WYJAŚNIENIA I ZMIANA TREŚCI SWZ

Nazwa postępowania: **Uruchomienie pracowni rezonansu magnetycznego w Dolnośląskim Centrum Rehabilitacji i Ortopedii Sp. z o.o. w Kamiennej Górze**

Nr referencyjny nadany sprawie przez Zamawiającego: **DI-Z.26.32.2022**

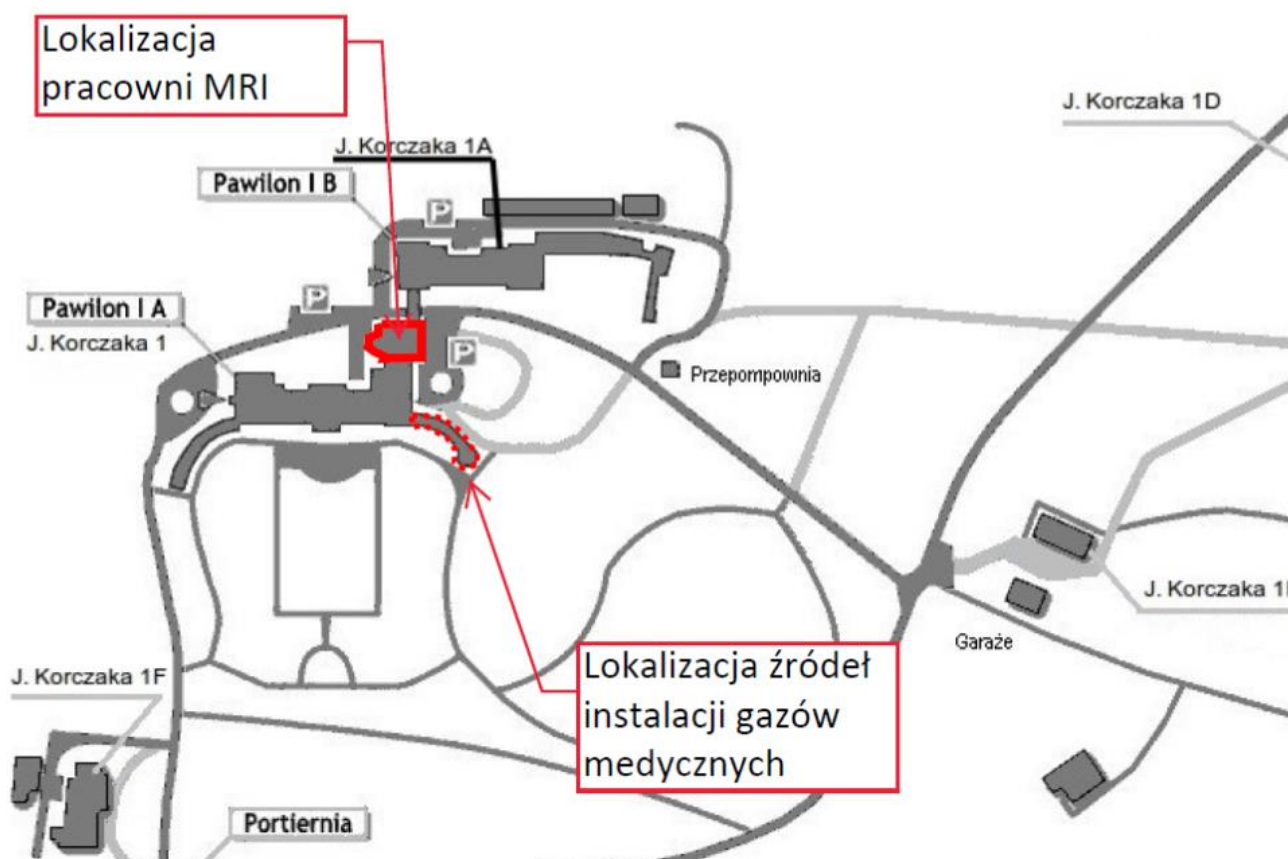
Jeżeli Zamawiający podtrzyma wymagania wykonania instalacji podtlenu azotu i odciągu gazów, prosimy o wskazanie miejsca wpięcia się do instalacji szpitalnej oraz podanie przybliżonej długości rurociągów.

Prosimy również o podanie miejsca wpięcia do instalacji: tlenu, próżni i sprężonego powietrza oraz podanie przybliżonych długości rurociągów.

Zamawiający informuje, że źródła gazów medycznych znajdują się w patio wschodnim budynku ul. Janusza Korczaka 1 (Pawilon 1A) – lokalizacja zaznaczona poniżej.

Zamawiający nie jest w stanie na tym etapie podać miejsca wpięcia planowanej do budowy instalacji tlenu, próżni, sprężonego powietrza, podtlenu azotu i odciągu gazów do istniejącej instalacji gazów medycznych oraz tym samym przybliżonej długości rurociągów. Zarówno miejsca wpięcia jak i długości będą wynikały z projektu budowy tych instalacji.
